Junto con saludarles y desearles éxitos en sus funciones, por medio de la presente se hace entrega de un original, una copia y un cd de respaldo, de las respuestas a la nota DRPM-829-2019, correspondiente a la Ampliación del proyecto “**VILLAS PACORA RIVER**”, cuyo promotor es **PROMOTORA BRJ, S.A.**, a desarrollarse en el Corregimiento de Pacora, Distrito y Provincia de Panamá.

Por medio de la presente se hace entrega de un original y una copia en cd, de las respuestas a la nota DRPM-829-2019, del proyecto **“VILLAS PACORA RIVER”**, cuyo promotor es **PROMOTORA BRJ, S.A.** a desarrollarse en el Corregimiento de Pacora, Distrito y Provincia de Panamá.

Figura N°1. Vista de la ubicación de la PTAR, dentro del polígono del proyecto.

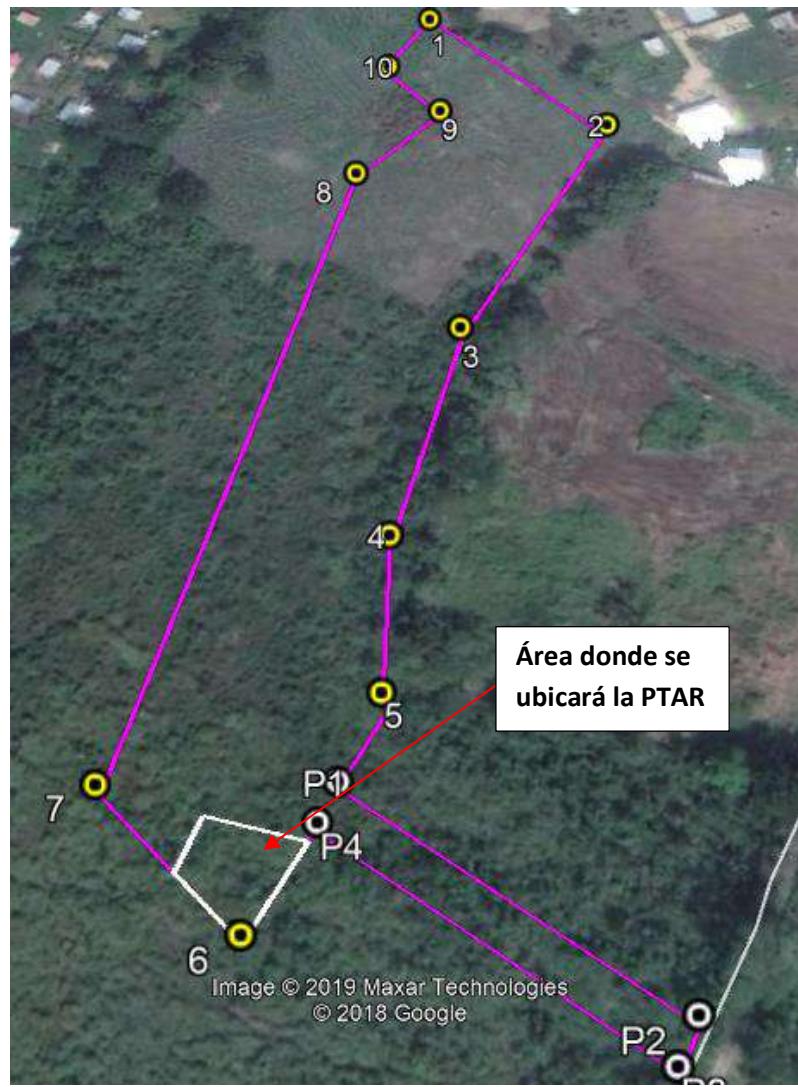
- a. La descripción no indica las coordenadas del lote de la Planta de Tratamiento de Aguas Residuales, por tanto se solicita presentar las coordenadas de ubicación de dicho sistema de tratamiento.

- a. A continuación, cuadro de coordenadas aproximadas del área donde se ubicará la planta de tratamiento de aguas residuales.

Figura N°2. Vista del Polígono del proyecto

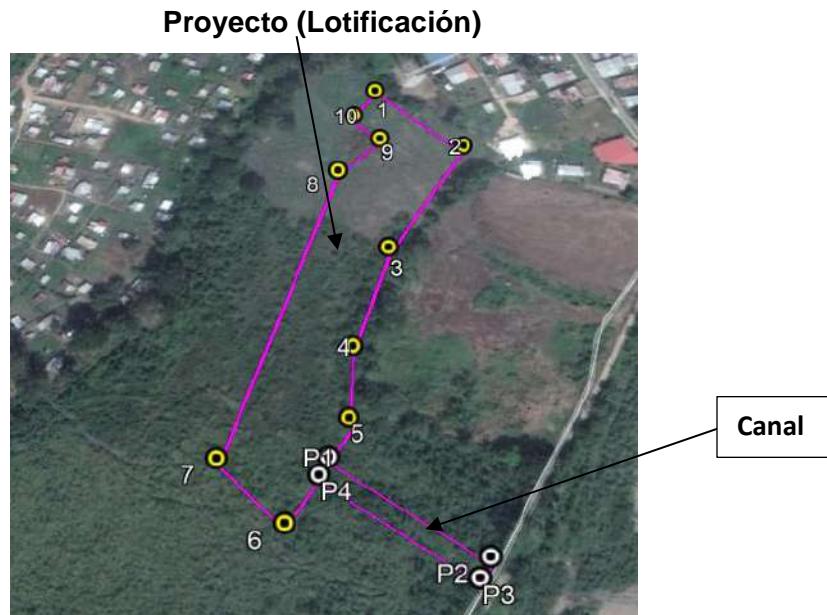
- a. *Presentar coordenadas corregidas y mapa de ubicación 1:50000, que correspondan al polígono de desarrollo del proyecto.*

- a) En el siguiente cuadro se muestran las coordenadas del Proyecto:

Las coordenadas marcadas en color celeste, en el cuadro anterior, representan al área que se empleará para la ubicación del canal, para conducir las aguas pluviales y la tubería de las aguas residuales, hacia su punto de descarga en el río Pacora.

El punto de descarga de la PTAR en el río Pacora corresponden a las coordenadas 688127E; 1003637N. Dichas estructuras (Derramadero tipo gavión e instalación de alcantarilla de hormigón), fueron aprobadas en la Resolución de Obra en cauce DRPM-SSH-134-2019.

Figura Nº 3. Distancia de la PTAR con respecto al punto de descarga.

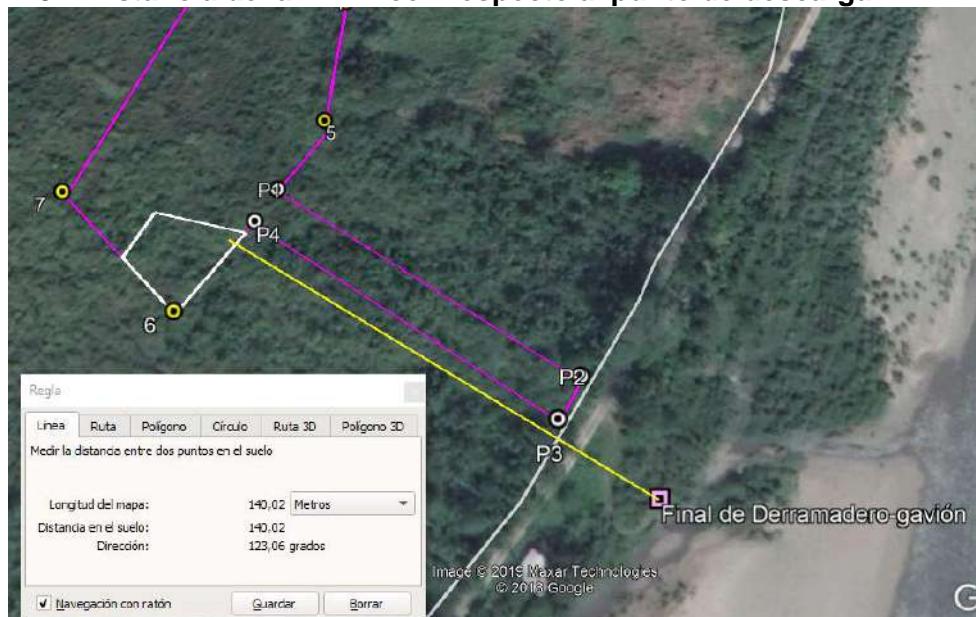
- a. *Presentar la distancia existente entre el lote de ubicación de la PTAR y el punto de descarga, y la tenencia de los lotes por donde pasa las tuberías de la descarga.*

- a. La distancia de la PTAR de tratamiento con respecto al punto de descarga es de aproximadamente 140.0 m. El agua tratada a descargar, desde la PTAR, será conducida mediante tubería cerrada a un costado del canal pluvial, es importante aclarar

que la descarga de aguas pluviales es independiente de la tubería de descarga de la PTAR y ambas se conducirán a través del canal señalado en los planos.

La ubicación de la tubería de descarga de agua residual ya tratada proveniente de la PTAR, la cual tiene una longitud aproximada de 140 metros lineales, 110 metros se encuentran dentro de los terrenos de la finca 30261133 de propiedad de Promotora BRJ, S.A, y aproximadamente 30 metros se ubican en servidumbre fluvial del Río Pacora, según se señala en el permiso de Obra en Cauce aprobada mediante Resolución DRPM-SSH-134-2019 ver Anexos.

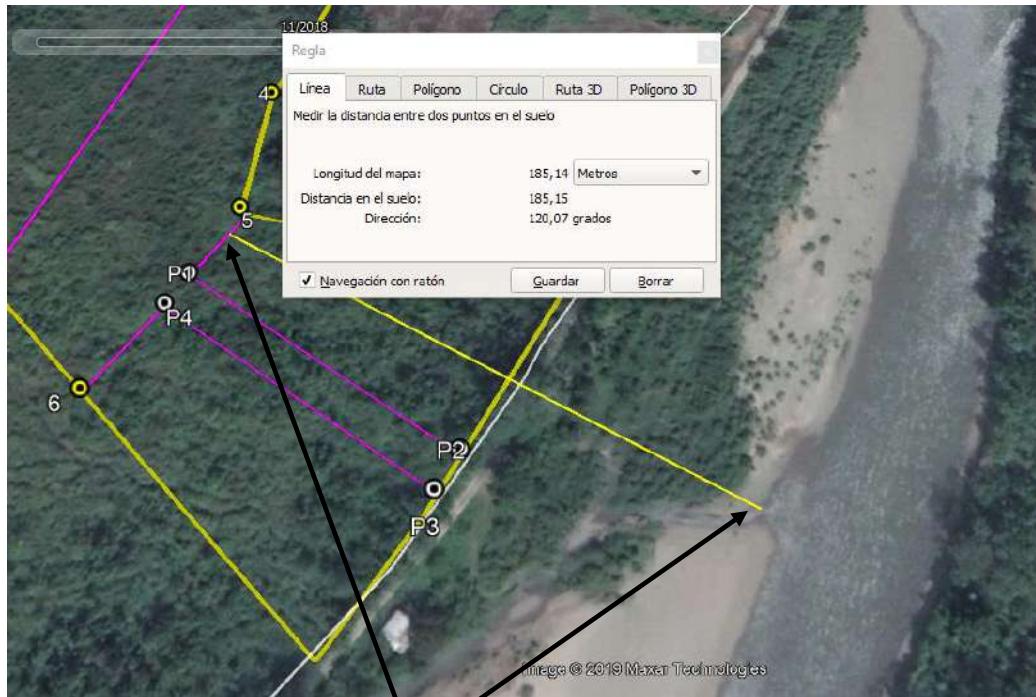
- a. *Aclarar distancia a la cual se encuentra ubicado el polígono del desarrollo del proyecto respecto al borde superior del talud del margen derecho del cauce del río Pacora; considerando que en este punto se indica inicialmente que el límite del polígono del proyecto se encuentra a 75 de distancia del cauce del río Pacora y subsiguentemente*

- se señala que el que proyecto mantiene una distancia de 185 m del borde ribereño.
- b. Indicar ancho y longitud de la sección del cauce del río Pacora que guarda correspondencia con el polígono de desarrollo del proyecto; para establecer zona de protección del cauce del río Pacora para esta sección.

- a. La distancia aproximada del límite del polígono de la finca con respecto al cauce de río (sección mojada) es de 75 m.

Con respecto al polígono donde se efectuará las lotificaciones (área a desarrollar) con respecto al cauce del río, se tiene una distancia aproximada de 185. M.

Distancia de 185 metros aproximadamente, desde los lotes hacia el río.
